1.1 CONCEPTO TÉCNICO No. CT:	**7178**
1.2 ÁREA:	Análisis y Mitigación del Riesgo
1.3 COORDINACIÓN:	Estudios y Conceptos Técnico
1.4 REFERENCIA CRUZADA RADICADO FOPAE:	2013ER23552
1.5 RESPUESTA OFICIAL No.	RO-67636

2.1 SOLICITANTE:	Curaduría Urbana No. 4
2.2 PROYECTO:	Conjunto San Gabriel
2.3 LOCALIDAD:	2. Chapinero
2.4 UPZ:	90. Pardo Rubio
2.5 BARRIO O SECTOR CATASTRAL:	María Cristina
2.6 DIRECCIÓN:	Calle 64A # 2-06 Calle 64A # 2-18 Calle 64A # 2-32
2.7 CHIP:	AAA0089TZZE AAA0089UAAW AAA0089UABS
2.8 MANZANA CATASTRAL:	03
2.9 PREDIO CATASTRAL:	34 35 36
2.10 ÁREA (Ha):	0.0552(*)
2.11 FECHA DE VISITA:	Noviembre 14 de 2013

Figura 1. Localización general del proyecto Conjunto San Gabriel ubicado en los predios de la Calle 64A # 2-06/18/32 en el Plano Normativo de Amenaza por Remoción en Masa del POT (Decreto 364 de 2013), el cual se encuentra en Amenaza Media.

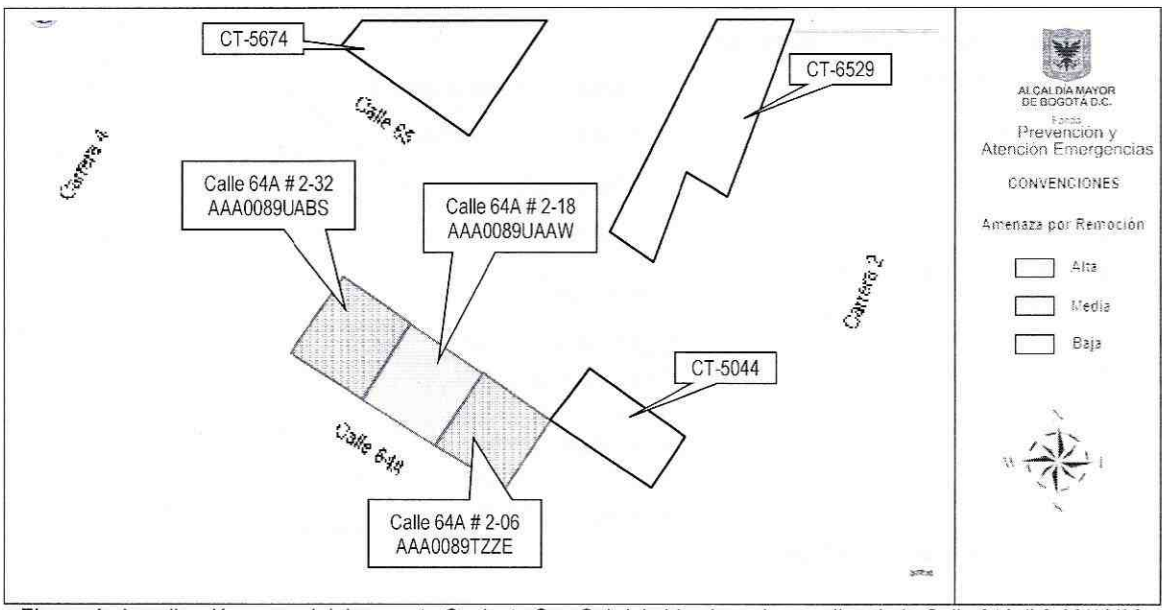
Conforme con el plano normativo de "Amenaza por Remoción en Masa" del Plan de Ordenamiento Territorial de Bogotá–POT, el sector en el que se localiza el proyecto Conjunto San Gabriel ubicado en los predios de la Calle 64A # 2-06/18/32, de la Localidad de Chapinero, se encuentra en una zona de Amenaza Media por procesos de remoción en masa (Figura 1).

Foto 1. proyecto Conjunto San Gabriel ubicado en los predios de la Calle 64A # 2-06/18/32

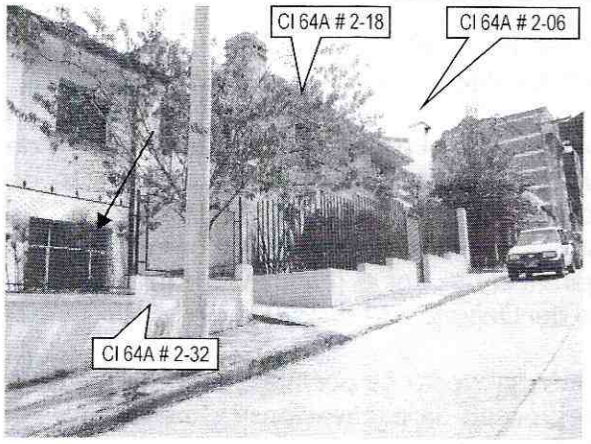
La zona de interés cuenta con un uso de suelo urbano, que corresponde a un sector consolidado con densidad de construcción alta principalmente residencial, en un terreno con pendiente cercana a los 30°, contando con vías principales pavimentadas y sistemas de recolección de aguas lluvias y aguas residuales. En el sector se encuentran edificaciones hasta de siete (7) pisos de altura, las cuales cuentan con varios sistemas estructurales entre los que se destacan pórticos en concreto, mampostería parcialmente confinaday muros de carga, en el momento de la verificación técnica adelantada, las edificaciones de la zona no evidenciaban daños o patologías que permitan identificar o definir la presencia de procesos de remoción en masa en el área del proyecto (Fotografía 1 y 2).

Con base en la inspección visual realizada al momento de la visita técnica, se identificó que sobre los predios de la Calle 64A # 2-06, la Calle 64A # 2-18 y la Calle 64A # 2-32, de la localidad de Chapinero, se emplazan viviendas de 2 niveles, construidas posiblemente bajo sistemas estructural de muros de carga, las cuales tampoco reflejan afectaciones por procesos de remoción en masa de carácter local y/o general, ya que no se encontraron evidencias de los mismos en la zona de influencia del proyecto. A pesar de lo anterior, se advierte que cualquier intervención que se realice, debe tener en cuenta la presencia de la infraestructura aledaña, por lo que el responsable del proyecto debe garantizar en todo momento la estabilidad general del lote y su entorno, lo anterior enmarcado en los Artículos 15 y 16 del Decreto 332 de 2004.
